Mini

Bulletin-Nr: 0019

Nur Fahrzeuge des Modelljahrs 1997 mit Schaltgetriebe

## ÖLLECK VON HAUPTANTRIEBSRAD - ÖLVERTEILERSTOPFEN

**Ausbau des Öldichtungsstopfens:**  
Siehe Abbildung 1 und 2

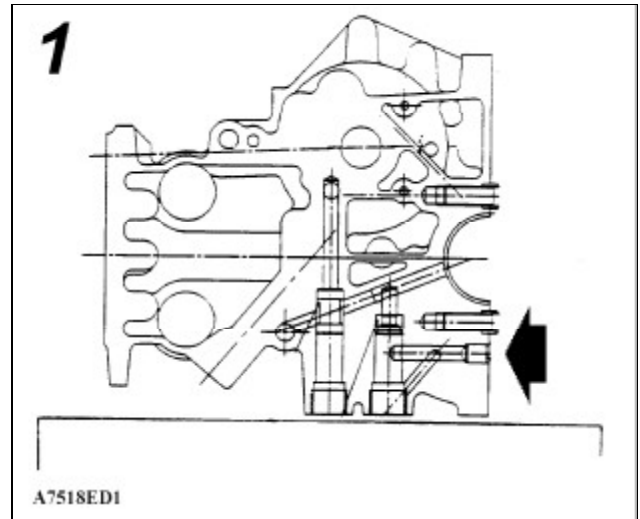
- Öldichtungsstopfen (siehe Pfeil in Abbildung 1) befindet sich neben dem Hauptlagerdeckel hinten. Der Stopfen ist außen in Aluminium ausgeführt und hat einen Stahlkern.
- Mit geeignetem, stumpfem Treiber (Abbildung 2) vorsichtig den Stahlkern des Stopfens in sein Aluminiumgehäuse treiben, bis er bündig abschließt.

- Mit kleinerem Treiber (3 mm Durchmesser) den Stopfenkern ganz heraustreiben er müßte aus der Überdruckventilbohrung heraus auf die Werkbank fallen. Nötigenfalls Motor leicht anheben und Kern mit einem Magnet herausholen.

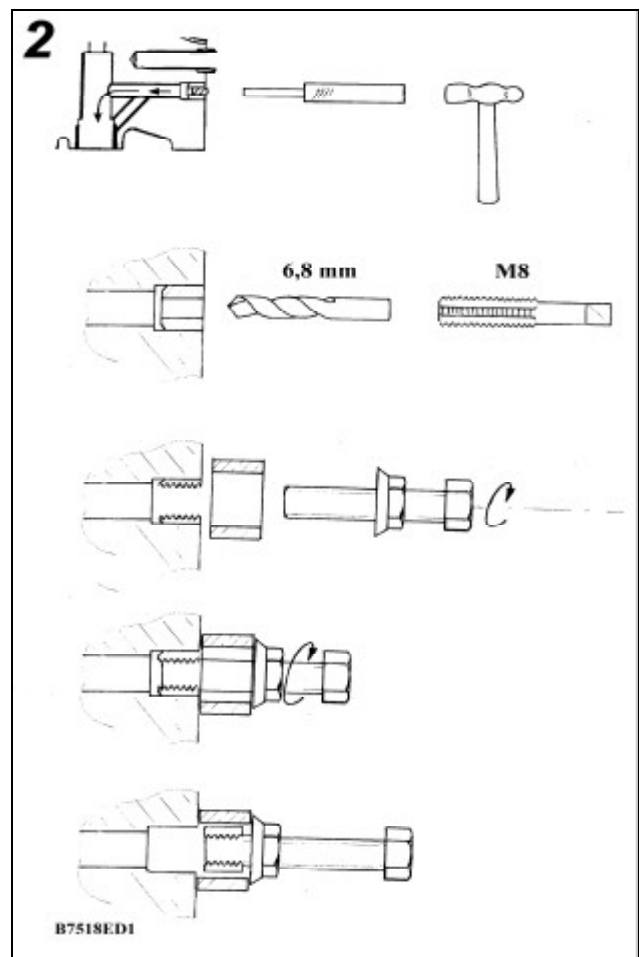
Der Stopfenkern muß aufgenommen und weggeworfen werden.

- Stopfen mit 6,8 mm Bohreinsatz ausbohren und mit M8-Gewindebohrer Innengewinde in Loch schneiden. Beide mit Schmierfett stopfen, um Späne zu binden.
- M8-Mutter, Schraube und Unterlegscheibe/Distanzstück zusammensetzen und den Rest des Stopfens durch Festziehen der Mutter am Distanzstück herausziehen.
- Den Bereich von Spänen reinigen und Überdruckventilbohrung ausspülen.

Siehe Abbildung 3

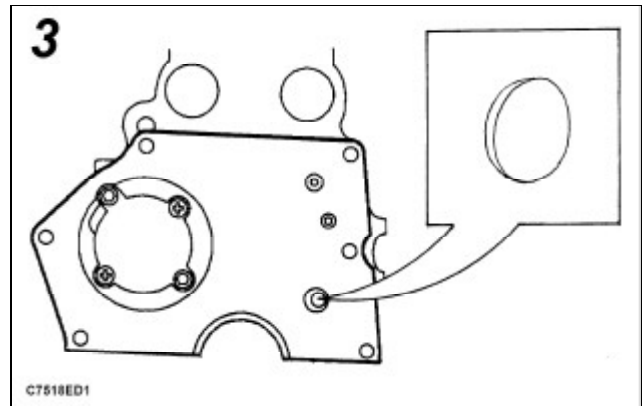
- Zu Ölbohrung an der Zylinderblock-Stirnseite (siehe Pfeil) gehen. Dies ist eine große, flache Senkbohrung, die in ein kleineres Loch mündet.

Vorsichtig alle Ölspuren mit geeignetem Entfettungsmittel aus der Ölbohrung und vom Konusstopfen entfernen.

- Konusstopfen, Teilenummer LCM 100140, beschaffen. Eine Raube Loctite 638 auf rund um die Konusfläche des Stopfens aufbringen und fest in Einbaulage klopfen (siehe Abbildung).
- Überschüssiges Loctite abwischen und vor Zusammenbau überschüssiges Öl von Hauptantriebsrad, Schwungrad und Schwungradgehäuse entfernen.
- Motor unter Beachtung der korrekten Drehmomentwerte usw. zusammenbauen.
